7月2日流下停止の原因に関する9月2日原燃見解の批判

得体の知れない「付着物」が流下停止の原因とは 半年間の停止をもたらした白金族の影響は頭から除外

2008年9月11日 美浜の会

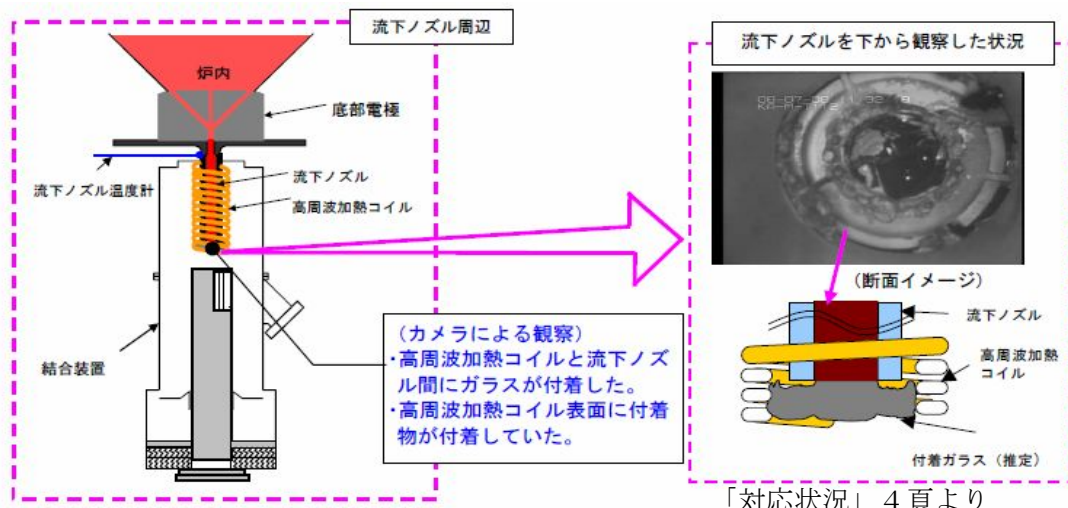
なお、下図右側の写真は、流下ノズルの出口付近を下から写したもので、その「断面イメージ」がその下に書かれている。明らかに低温で粘性の高いガラスがノズル出口から出て、横方向にまで広がっている。これを「付着ガラス(推定)」と呼んでいるが、これは明らかに温度低下の結果として流下停止時の頃に出てきたもので、流下停止の原因となった付着物とは区別するべきである。しかし後述のように、原燃はこれを「付着物」とも呼んで混同するのである。

「付着物」はどのような成分から成り立ち、何ミリの厚みをもっているのかも示されず、実物に関する実測がなされたのかどうかも明らかにされていない。それどころか、「付着物」を唯一説明している「対応状況」の20頁では、下から写したノズル出口付近の写真（前図の写真と同じ）の説明として、「高周波加熱コイルに付着物が観察された。化学試験終了時（2004年）よりも悪化していると想定[今回事実（観察結果）]」と書かれている。つまり、「付着物」は化学試験終了時よりもより多く付着したと「想定」されているだけのものなのだ。

しかも実はこの「観察結果」とは、前記図の右側写真を指すのであるが、それは流下停止の原因となった「付着物」ではなく、流下停止時または直後にノズル出口から出てきた「付着ガラス」なのである。この「付着ガラス」は（1）で述べたように、温度低下の結果として粘性の高まったガラスがノズル出口から横方向に広がり加熱コイルの最下部付近にまで付着したものである。このように温度低下の結果としての「付着ガラス」を示すことで、温度低下の原因となった「付着物」が見えているかのようにあちこちで装っている。このようにして人々の頭を混乱させごまかそうとしているのだ。これら2種類の付着物（「付着物」と「付着ガラス」）を明確に区別することが、原燃の見解を批判的に見るカギとなる。
